## INFORMAÇÃO TÉCNICA – TRABALHOS COMPLEMENTARES 02

T – 19/2020 | REQUALIFICAÇÃO E APETRECHAMENTO DA EB 2,3 E SECUNDÁRIA AFONSO LOPES VIEIRA; Trabalhos complementares ao abrigo do artigo 370.º do CCP, Decreto-Lei n.º 18/2008, de 29 de janeiro; Com as alterações introduzidas por: Declaração de Retificação n.º 18-A/2008; Lei n.º 59/2008; Decreto-Lei n.º 223/2009; Decreto-Lei n.º 278/2009; Lei n.º 3/2010; Decreto-Lei n.º 131/2010; Lei n.º 64-B/2011; Decreto-Lei n.º 149/2012; Decreto-Lei n.º 214-G/2015; Decreto-Lei n.º 111-B/2017; Declaração de Retificação n.º 36-A/2017; Declaração de Retificação n.º 42/2017; Decreto-Lei n.º 33/2018; Decreto-Lei n.º 170/2019; Resolução da Assembleia da República n.º 16/2020; Decreto-Lei n.º 14-A/2020; Lei n.º 30/2021; Declaração de Retificação n.º 25/2021; Decreto-Lei n.º 78/2022; Decreto-Lei n.º 54/2023;

**TRABALHOS COMPLEMENTARES 02 - CIRCUNSTÂNCIAS NÃO PREVISTAS (ERROS/OMISSÕES DE PROJETO)**

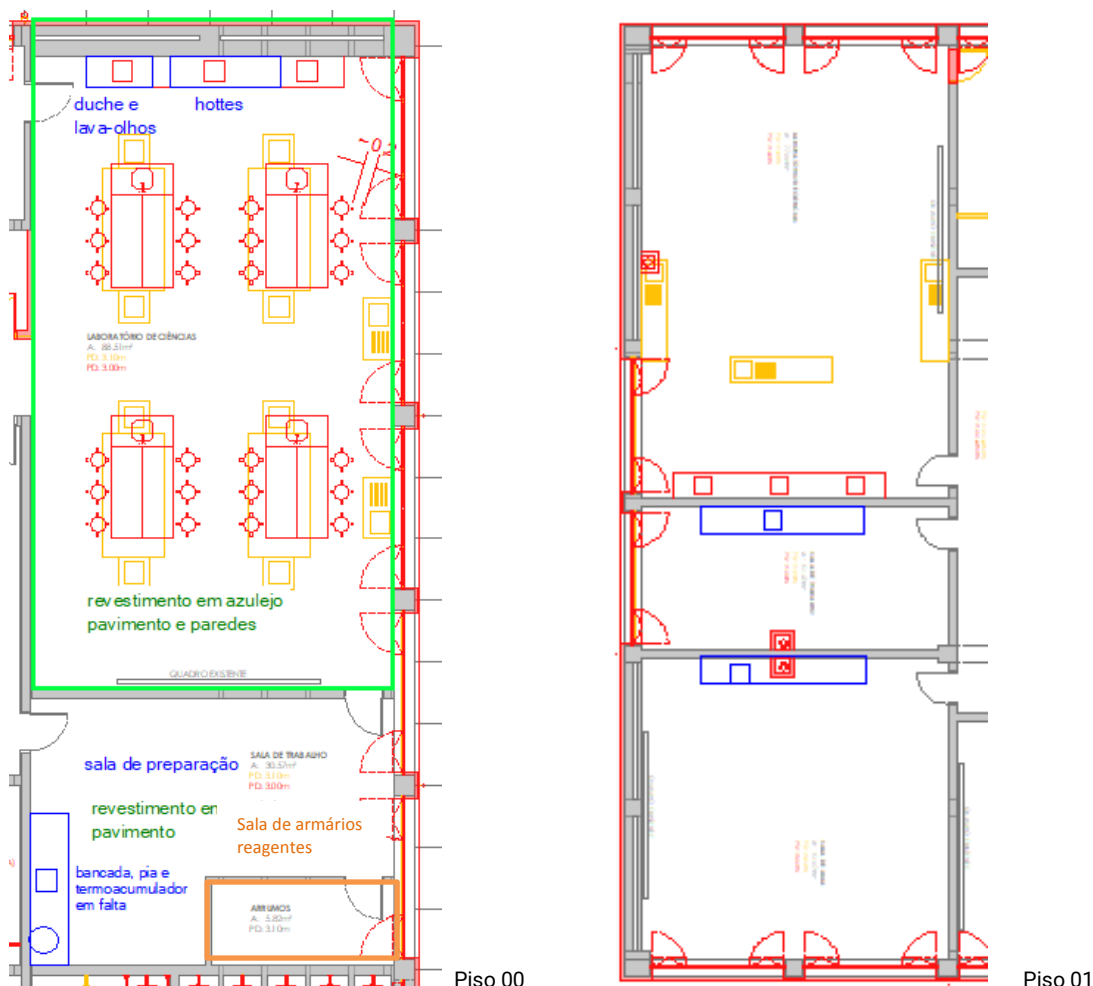
Na sala de reagentes não foi prevista ventilação forçada unitária – esta não pode ficar ligada ao sistema das instalações sanitárias por haver risco de passagem de fumos tóxicos, através deste, para a zona de sanitários. Após a determinação dos armários a implementar e das respetivas saídas de exaustão, será necessário prever a condução das mesmas para o exterior, em segurança.

**Proposta** Perfuração em parede para implementação da exaustão dos armários de produtos químicos e fornecimento e aplicação da tubagem de exaustão e grelhas, com todos os trabalhos, materiais e remates necessários.
